**Avis de la Mission Régionale d'Autorité environnementale  
Nouvelle-Aquitaine  
relatif au projet de centrale agrivoltaïque  
à Villognon (16)**

n°MRAe 2025APNA76

**Localisation du projet :** Villognon (16)  
**Maître d'ouvrage :** SAS PHOTOSOL  
**Avis émis à la demande de l'Autorité décisionnaire :** Préfet de Charente  
**En date du :** 10 mars 2025  
**Dans le cadre de la procédure d'autorisation :** Permis de construire  
L'Agence régionale de santé et le Préfet de département au titre de ses attributions dans le domaine de l'environnement ayant été consultés.

Plan de masse du projet – extrait du résumé non technique page 13 (folio 11)

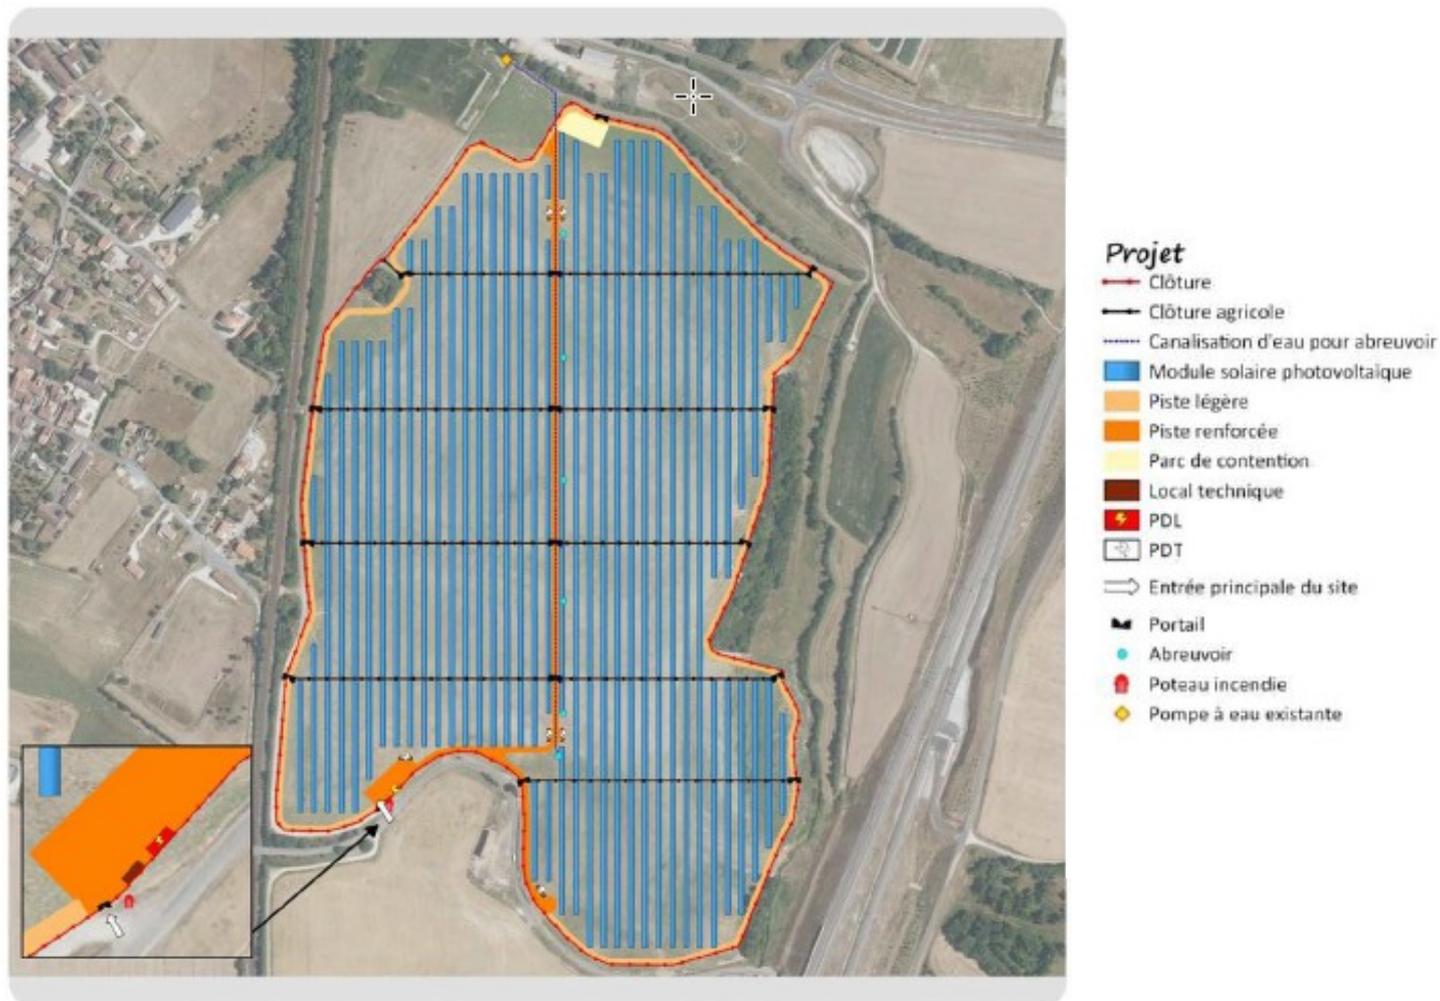
La MRAe relève que la hauteur minimale des panneaux n'est pas conforme avec les recommandations de la fédération professionnelle des éleveurs qui recommande une hauteur minimale de 1,5 mètres.

**La MRAe recommande** de présenter une analyse de l'**état initial de l'environnement** basée notamment sur des investigations proportionnées aux enjeux du site, en identifiant ces derniers sur toutes les périodes de l'année. Il est demandé notamment de superposer le plan masse du projet sur la carte de synthèse des enjeux relatif au milieu naturel.
